A LA DIRECCIÓN GENERAL DE BIODIVERSIDAD, MEDIO AMBIENTE Y CAMBIO CLIMÁTICO

El pasado 28 de diciembre de 2022 se informó a través del Boletín Oficial de Cantabria (BOC NÚM. 247) del trámite de Información pública para la tramitación de la Autorización Ambiental Integrada 001/2021, como consecuencia del proyecto de Planta de producción de biogás con capacidad de tratamiento superior a 75 t/ día, en el término municipal de Cabezón de la Sal.

ALEGACIONES

Tabla 44. Consumo de combustible en caldera

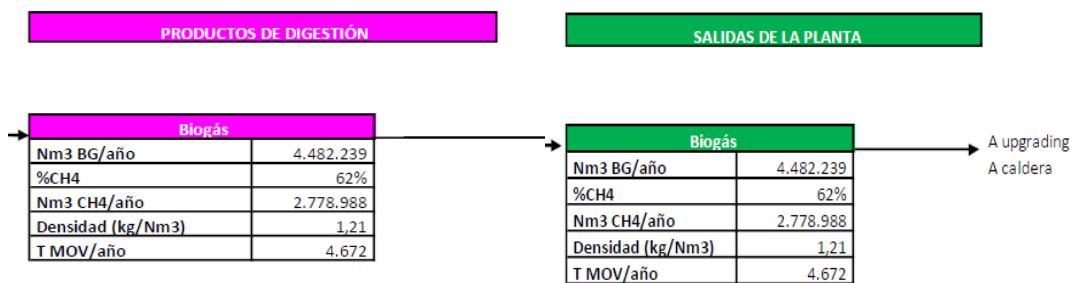
Se indica que el **PCI del biogás es de 6,2 kWh/Nm³**, este valor es el Poder Calorífico Inferior del biogás (calor de combustión que no aprovecha la energía de condensación del agua, se entiende que esto es así porque se supone que el biogás que va a la caldera ya se le ha quitado todo el condensado y que por eso se considera este concepto).

Si se intenta comprobar el cálculo mediante el cual se demuestra que esos 649.255 Nm³ son los que necesita la caldera para producir los 2.975.607 kWh, aplicando el PCI (6,2) declarado anteriormente, **no se obtiene ese valor**, sino que se obtiene **4,58 kWh/Nm³**, lo que supone que en un sitio se declara una cosa y los cálculos se realizan de otra manera.

10.4.2 Cálculo de condensados

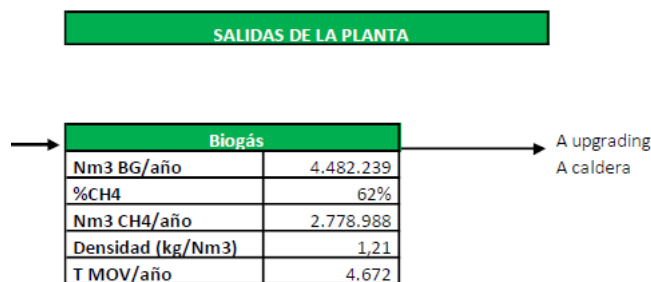
La hipótesis considerada para el cálculo de condensados ha sido un 3% sobre la cantidad de volátiles eliminados, lo cual supone 140 t/año de condensados.

Sin embargo, en la página 189 del PB, en el **esquema gráfico del balance de masas**, no aparece esa cantidad, sino que son 151 t/año.

Condensados	
	%MS
%H2O	3%
T/año	151
